## Uttalelse - nytt offentlig ettersyn - reguleringsplan - Karmøy - Haugehjørnet Åkra - bolig næring mm - plan 2084

Saken gjelder offentlig ettersyn av plan 2084 for Haugehjørnet, Åkra i Karmøy kommune. Planforslaget ble fremmet for behandling for første gang 22.01.2019, og ble lagt ut til offentlig ettersyn. Statsforvalteren i Rogaland og Rogaland Fylkeskommune fremmet innsigelse til planforslagets løsninger for lek og uteopphold, samt parkeringsløsning. Det kom også inn flere merknader angående avtaler mellom private og kommunen på de offentlige parkeringsarealene i planforslaget. Planen ble satt på vent mens disse problemstillingene ble behandlet. I mellomtiden har tiltakshaver også ervervet en tilliggende eiendom som nå er innlemmet i planforslaget.

Figur 1: Utenomhusplan i anmodning om å trekke innsigelsen

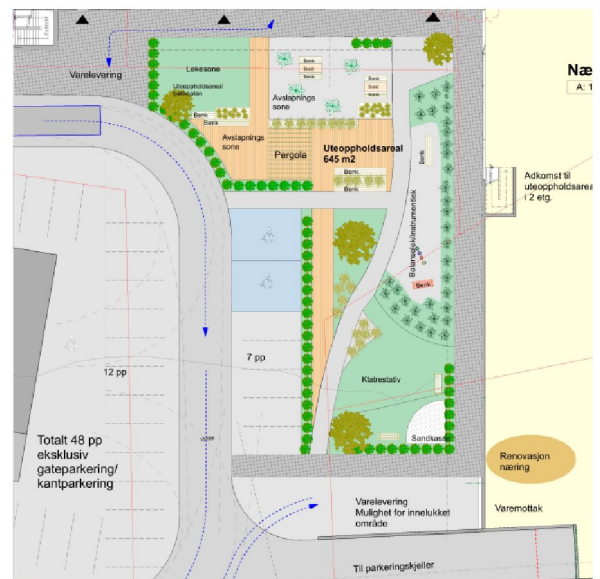
Det er gjort få endringer i utomhusplanen for uteoppholdsarealet. En av utfordringene ved uteoppholdsarealet, er at det grenser til parkeringsplasser og flere punkt for varelevering/varemottak for næring. Vi er derfor bekymret for at leke- og uteoppholdsarealet ikke er tilstrekkelig sikret mot trafikkfare. I planforslaget som nå er på høring, er det lagt til ytterligere parkering som grenser til uteoppholdsarealet. Det er heller ikke sikret avbøtende tiltak i bestemmelsene for å ivareta sikkerheten. Slik som fysisk stengsel mellom lekeareal og varelevering/parkering og bruk av variasjon i gatedekket for å fremheve at dette er et sambruksareal for både gående og kjørende. Statsforvalteren kan derfor ikke se at vår innsigelse er imøtekommet og opprettholder innsigelsen. Vi kan ikke se at kvaliteten på uteoppholdsarealet er forbedret.
